改善箇所説明図

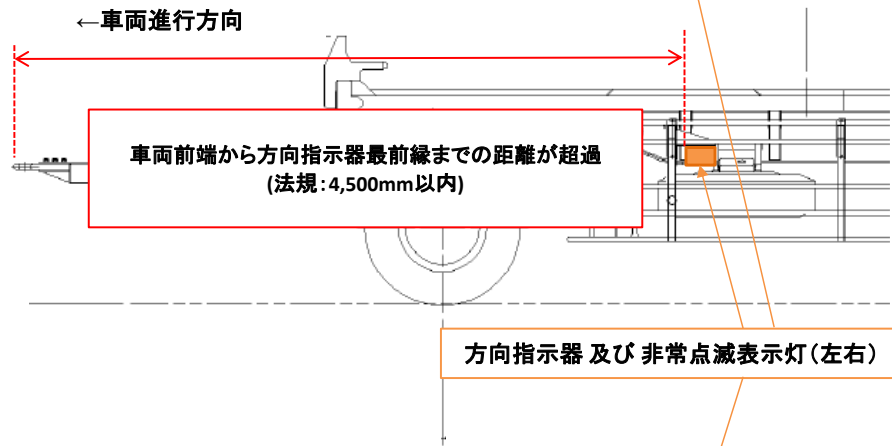
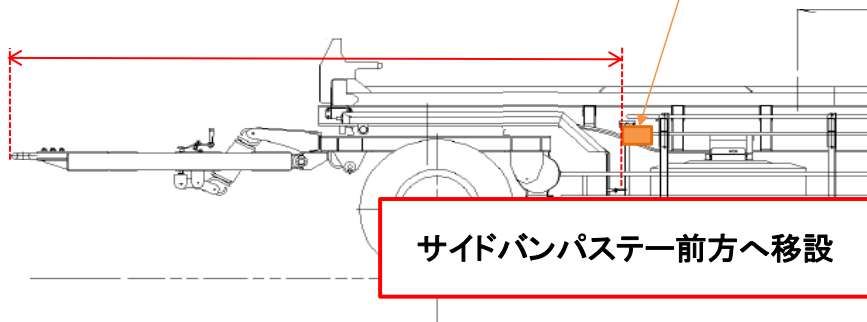
【不具合の内容】

コンテナフルトレーラの両側面の中央部に備える方向指示器及び非常点滅表示灯において、設計検討が不十分だったため、自動車の前端からの距離が超過している。
このため、保安基準第41条及び第41条の3の基準に適合しない。

全車両、当該灯火器を前方に移設する。

改善実施済車には製造プレート付近に No.5504のステッカーを貼付する。
